CONCEPTO TÉCNICO Nº 3915

ENTIDAD SOLICITANTE:	D.A.P.D.
OBJETIVO:	PLAN PARCIAL – BATALLÓN DE SANIDAD
LOCALIDAD:	PUENTE ARANDA
PREDIO:	ANEXO AL CANTÓN OCCIDENTAL
UPZ:	**111 - PUENTE ARANDA**
ÁREA (Ha):	3.8 Ha
TIPO DE RIESGO:	Tecnológico
FECHA DE VISITA:	Septiembre 17 de 2003

Fotografía 1. Panorámica del Predio Anexo Cantón Occidental. Se destaca la cercanía a la Planta de Abastecimiento de Combustibles de Shell.

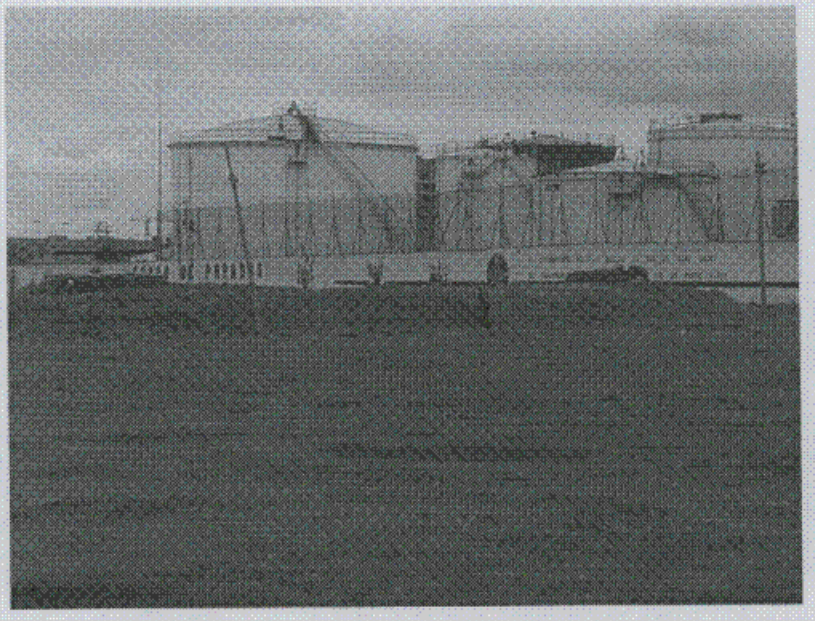
- El día 17 de septiembre de 2003, se efectúo una visita de campo al predio Anexo al Cantón Occidental. El predio está ubicado en una zona plana que colinda con la Planta de Abastecimiento de Shell (ver fotografía 1).

- De acuerdo con el mapa de Amenaza tecnológica el predio se encuentra en una zona de alta amenaza ya que colinda con la Planta de Abastecimientos de Combustibles de Shell y la Planta de Synthesis que se dedica a la producción de productos farmacéuticos donde se manejan líquidos inflamables.
